**„Výstavba Janáčkova kulturního centra v Brně“**

## **VYSVĚTLENÍ, ZMĚNA NEBO DOPLNĚNÍ ZADÁVACÍ DOKUMENTACE**

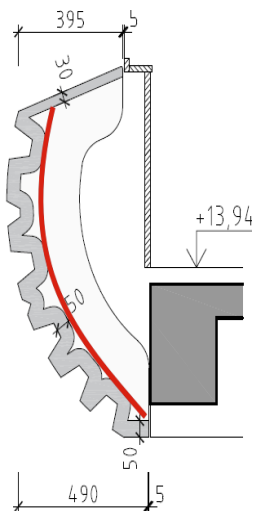
*Je možné realizovat betonové skořepiny, u kterých je předpokládáno využití 3D tisku betonu, alternativně také jinou technologií?*

U betonových předprsní balkonů se ukázaly technické limity, zejména co se týče rubové strany výrobku a dodržení předepsané tloušťky (viz odpověď č. 4). Jiná technologická alternativa tedy není známa (a proto není ani připuštěna).

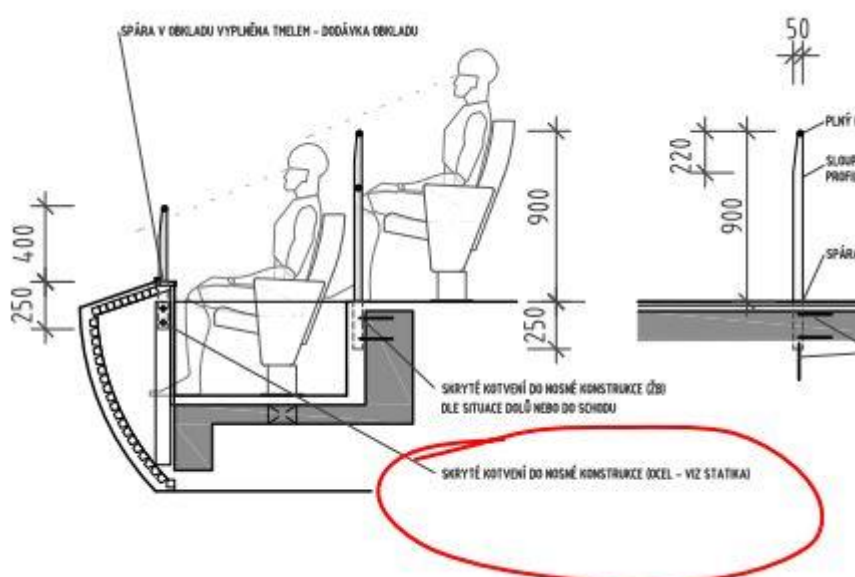
Ve VV „štetové stěny“ je rozpor v položkách

3	23.03	Vrty pro piloty průměr 1000 mm	m	2 675,50000
6	23.06	Zřízení výplně pilot průměru 1000 mm	m	2 576,50000

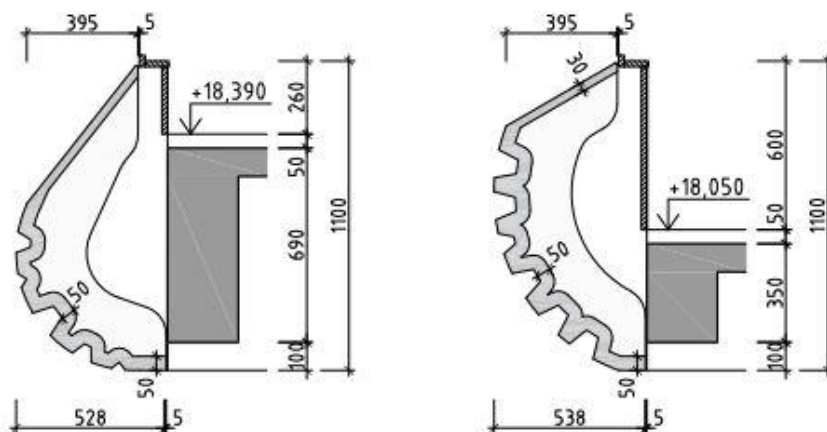
Z/P2.03	Terč pro vymezení dráhy ALU odlitek atyp, vč. formy, vč. kotvení, doplňků a povrch. ú. D+M, podrobněji viz výpis zámečnických výrobků D.1.1.806a	kus	40,00000
Z/P3.03	Terč pro vymezení dráhy ALU odlitek atyp, vč. formy, vč. kotvení, doplňků a povrch. ú. D+M, podrobněji viz výpis zámečnických výrobků D.1.1.806a	kus	40,00000

*Text položky odkazuje na D11806a, nicméně popis zde není už vůbec žádný. Žádáme o grafickou přílohu prvku nebo potvrzení, že se jedná v obou případech o prvek dle D11634.*
